国環境収第33号
令和7年11月20日

「東日本旅客鉄道南武線（谷保駅～立川駅間）連続立体交差事業」に係る
環境影響評価書案等の意見照会について（回答）

図 1

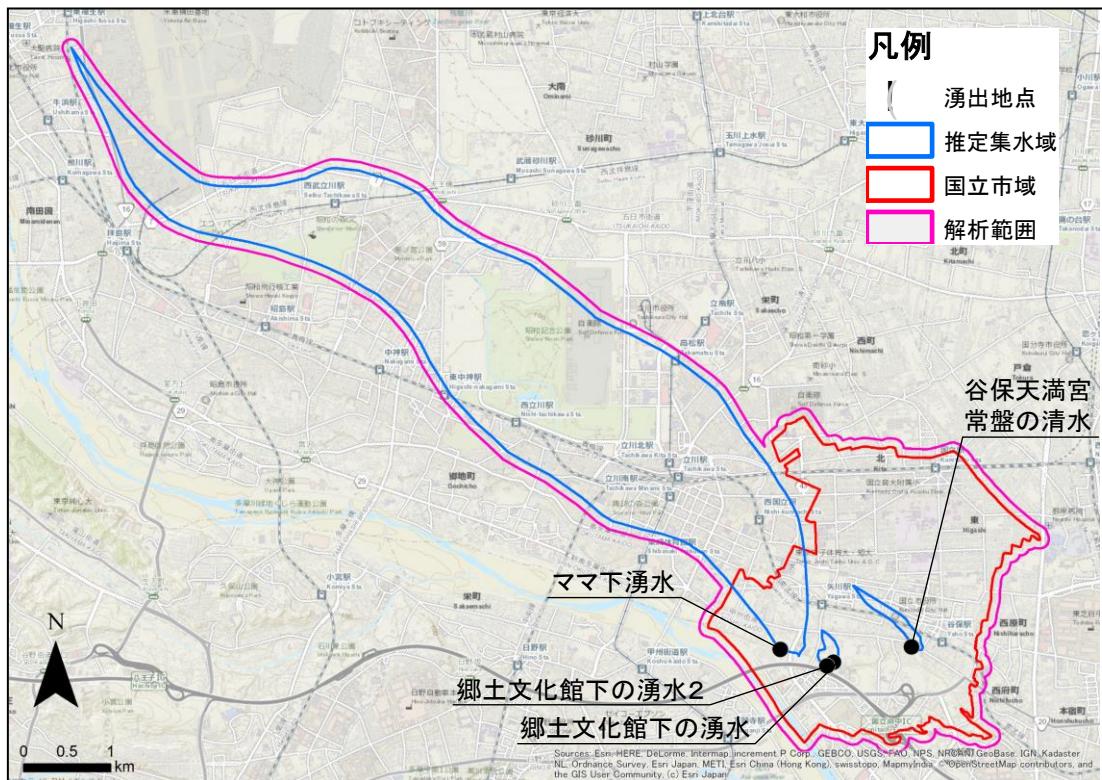
また、国立市内には「ママ下湧水」のほかに、「郷土文化館下」、「谷保天満宮 常盤の清水」などの湧水が存在し、貴重な水環境として市民に親しまれている。これら湧水の集水域は「国立市 湧水の保全に向けた効果的な地下水滋養施策 検討業務委託報告書」のなかで、添付資料の図1、図2のとおりと分析している。

「谷保天満宮 常盤の清水」の集水域は、湧水地点から北西方向に延び、南武線を横断しているほか、「ママ下湧水」も南武線を含む、広域な集水域が形成されている。

このため、これら湧水の集水域において、掘削工事が行われることによる地下水流动の変化や、湧水の湧出機構の攪乱の可能性について再評価を実施するとともに、工事の着手前、工事の施工中、工事の完了後における湧水量の変化など、水環境の継続的なモニタリング体制の構築を含め検討されたい。
